### 目的

公園の一般利用者による昭和池周回のための歩行空間の確保

### 第4回淡路島公園・あわじ石の寝屋緑地あり方検討会で挙げられた意見

図 あり方検討会で検討したエリア設定

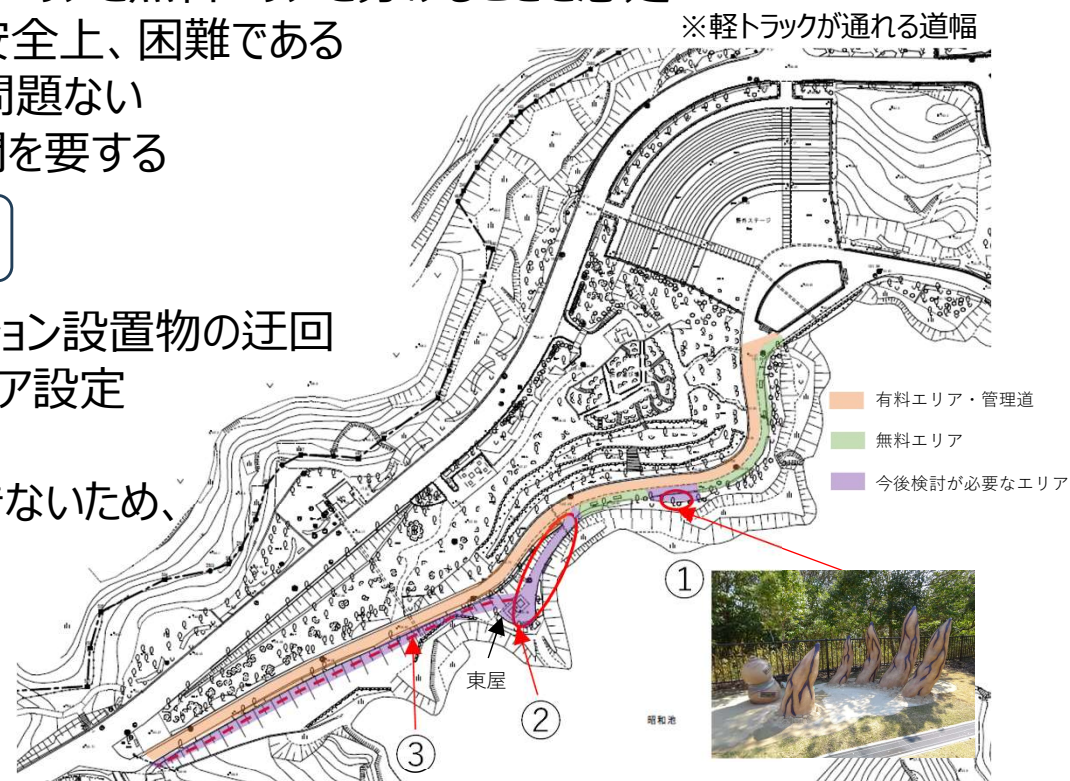
NARUTO & BORUTOエリアの開設に伴い、昭和池を周回する園路を一部封鎖したことで、公園の一般利用者が昭和池を周回できない状況

- 園路に柵等を設置し、管理道※を確保しつつ有料エリアと無料エリアを分けることを想定
- 池側に新たに迂回路（園路）を整備することは安全上、困難である
- 歩くだけの利用であれば、登山道レベルの路面で問題ない
- アトラクションの演出変更は、ライセンス関係で時間を要する

- ①昭和池側に設置しているニジゲンノモリのアトラクション設置物の迂回
- ②有料エリアと無料エリアが交差する東屋付近のエリア設定
- ③東屋裏の園路整備の可能性  
(管理道確保の都合上、現園路に柵等を設置できないため、新たに園路を確保する必要がある)
